**ГОСТ
22703—
2012**

ДЕТАЛИ ЛИТЫЕ СЦЕПНЫХ И АВТОСЦЕПНЫХ УСТРОЙСТВ ЖЕЛЕЗНОДОРОЖНОГО ПОДВИЖНОГО СОСТАВА

Общие технические условия

Изменение № 1 ГОСТ 22703—2012 Детали литые сцепных и автосцепных устройств железнодорожного подвижного состава. Общие технические условия

Рисунок 3 — Места вырезки микрошлифов (А, Б, В) для проверки микроструктуры стали корпуса автосцепки

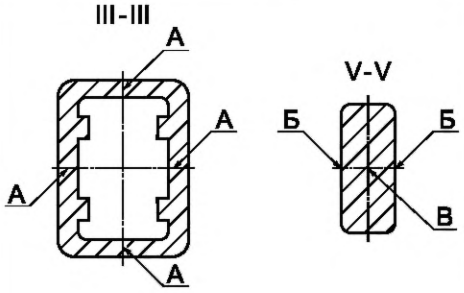
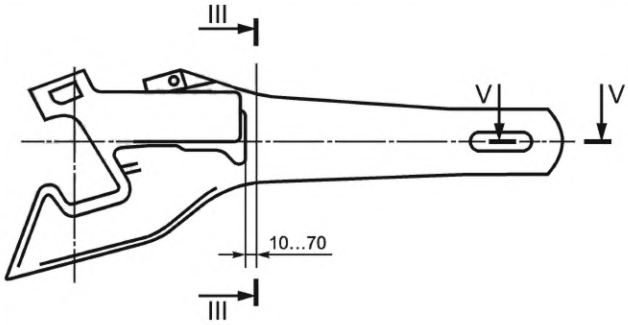
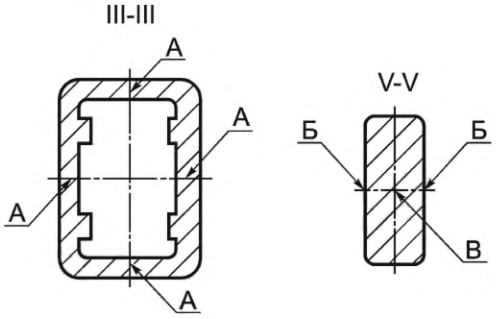
Поправка к ГОСТ 22703—2012 Детали литые сцепных и автосцепных устройств железнодорожного подвижного состава. Общие технические условия

В каком месте	Напечатано	Должно быть
Пункт 7.8

А — в четырех местах, Б — в двух местах, В — в одном месте Рисунок 3 — Места вырезки микрошлифов (А. Б, В) для проверки микроструктуры стали корпуса автосцепки

Рисунок 3 (сечения III и V) заменить новым:

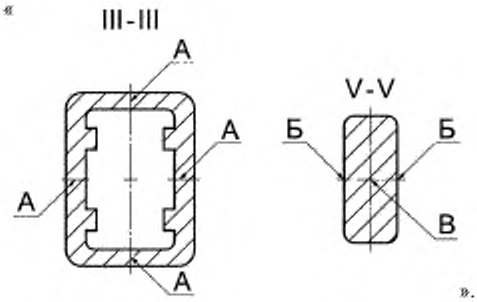
Наименование рисунка 3. Заменить обозначение: «(А, Б)» на «(А, Б, В)».

Рисунок 3 (сечения III и V) заменить новым:

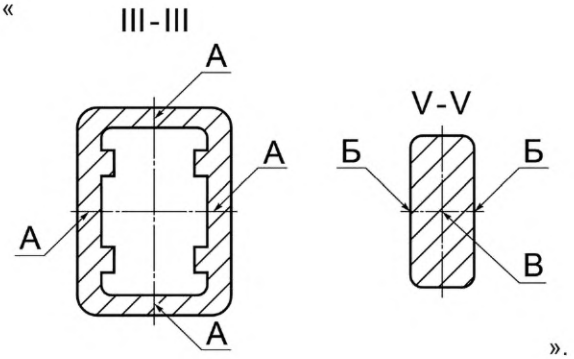
Наименование рисунка 3. Заменить обозначение: «(А, Б)» на «(А, Б, В)».

Рисунок 3 — Места вырезки микрошлифов (А, Б, В) для проверки микроструктуры стали корпуса автосцепки

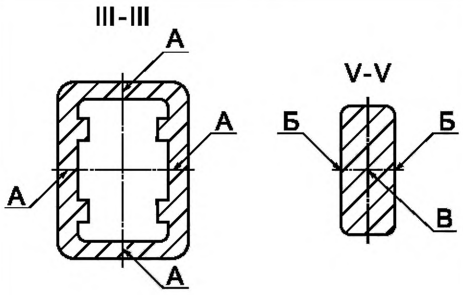
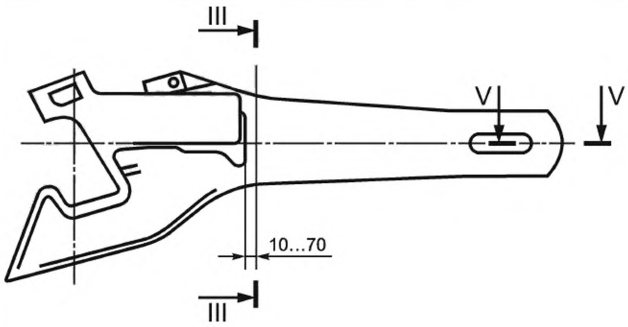
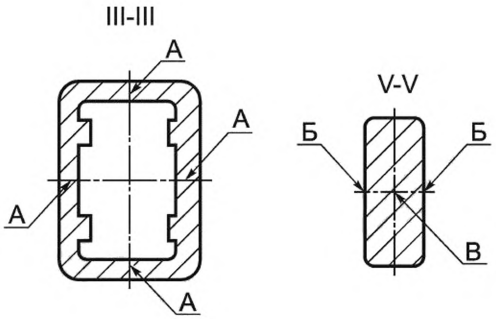
Поправка к ГОСТ 22703—2012 Детали литые сцепных и автосцепных устройств железнодорожного подвижного состава. Общие технические условия

В каком месте	Напечатано	Должно быть
Пункт 7.8

А — в четырех местах, Б — в двух местах, В — в одном месте Рисунок 3 — Места вырезки микрошлифов (А. Б, В) для проверки микроструктуры стали корпуса автосцепки
